# GRAFICKÁ ČÁST - PASPORT DOPRAVNÍHO ZNAČENÍ (SDZ) A VEŘEJNÉHO OSVĚTLENÍ M 1:2000

## OBEC VŠEHRDY

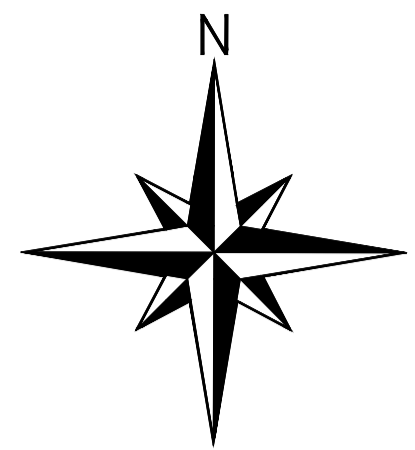
- LEGENDA NÁVRHŮ A PŘIPOMÍNEK :**
- A PROBLEMATICKÉ NAPOJENÍ MK4c NA MK3c A MK5c PŘI STAVEBNÍCH ÚPRAVÁCH USMĚRNIT POHYB VOZIDEL , PŘÍPADNĚ I PŘEDNOST V KŘÍŽOVATCE
  - B DOPORUČUJI VYMĚNIT, ZNAČKY B24a a B24b JIŽ ZTRÁCEJÍ BARVU !!!
  - C KOMPLIKOVANÉ PROPOJENÍ KŘÍŽOVATEK , CHYBÍ URČENÍ PŘEDNOSTI V JÍZDĚ
  - D PLOCHA VYMEZENÁ JAKO " PARKOVIŠTĚ " NEMÁ PRVKY PARKOVIŠTĚ A JE MK - LÉPE ŘEŠIT PROJEKTEM

!!! PŘED VŠEMI KŘÍŽOVATKAMI SILNICE S MK, BY MĚLA BÝT URČENA PŘEDNOST, VČETNĚ TVARŮ KŘÍŽOVATKY PŘEDEVŠÍM TAM, KDE KŘÍŽENÍ NENÍ KOLMÉ. DOPORUČUJI DOPLNIT

!!! SLEPÉ POZEMNÍ KOMUNIKACE BY MĚLY BÝT OZNAČENY IP10a. DOPORUČUJI DOPLNIT
